Title - Sujet Dragage Cap-aux-Meules Dragage havre et chenal Cap-aux-Meules	
Solicitation No. - N° de l'invitation EE517-220734/A	Amendment No. - N° modif. 002
Client Reference No. - N° de référence du client R.082054.100	Date 2021-07-28
GETS Reference No. - N° de référence de SEAG PW-\$QCM-034-18195	
File No. - N° de dossier QCM-1-44047 (034)	CCC No./N° CCC - FMS No./N° VME
Solicitation Closes - L'invitation prend fin at - à 02:00 PM Eastern Daylight Saving Time EDT on - le 2021-08-17 Heure Avancée de l'Est HAE	
F.O.B. - F.A.B. Specified Herein - Précisé dans les présentes Plant-Usine: <input type="checkbox"/> Destination: <input type="checkbox"/> Other-Autre: <input checked="" type="checkbox"/>	
Address Enquiries to: - Adresser toutes questions à: Kirouac, Jennifer	Buyer Id - Id de l'acheteur qcm034
Telephone No. - N° de téléphone (418) 953-4110 ()	FAX No. - N° de FAX () -
Destination - of Goods, Services, and Construction: Destination - des biens, services et construction:

Dragage du havre et chenal, Cap-Aux-Meules

Modification 002

**STATIONS D'ÉCHANTILLONNAGE
 CHENAL**

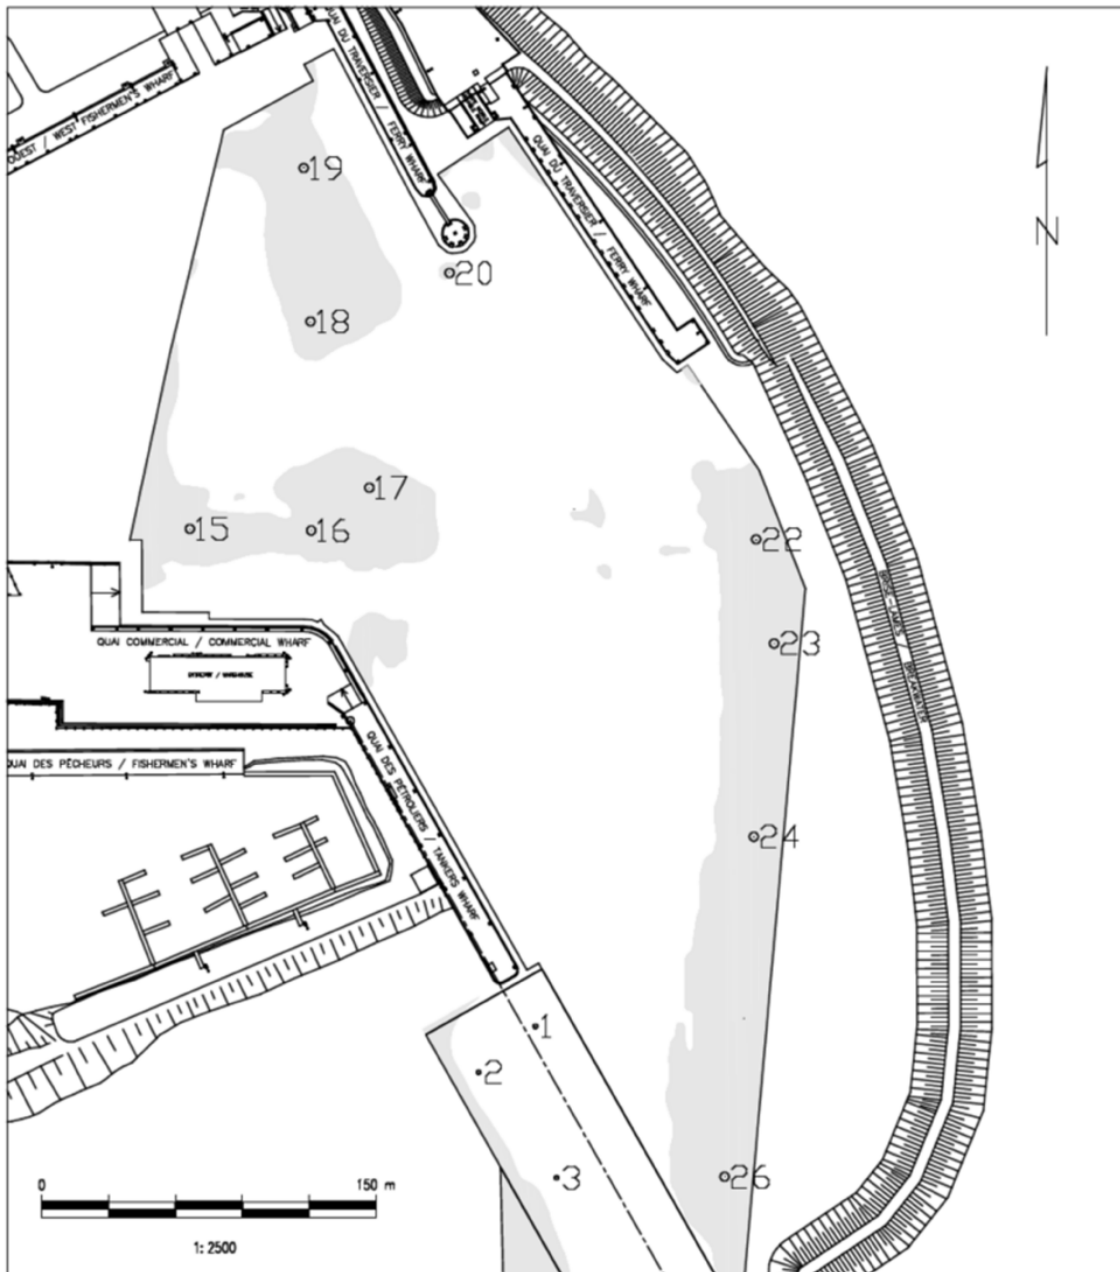
Dans le devis technique à la section 35 20 24, page 11, paragraphe 1.11.2 : On se réfère à l'annexe B. Il manque 2 pages qui sont illisibles dans cette annexe. Également, la localisation des échantillons est inexistantes. Pouvez-vous les fournir?

Dans le devis technique à la section 35 20 24, page 14, paragraphe 1.14.4 : Est-ce que vous pouvez fournir les emplacements des échantillons de sédiments que l'on parle à ce paragraphe?

Réponse : Voir Annexe B.

Réponse : Voir Annexe B.
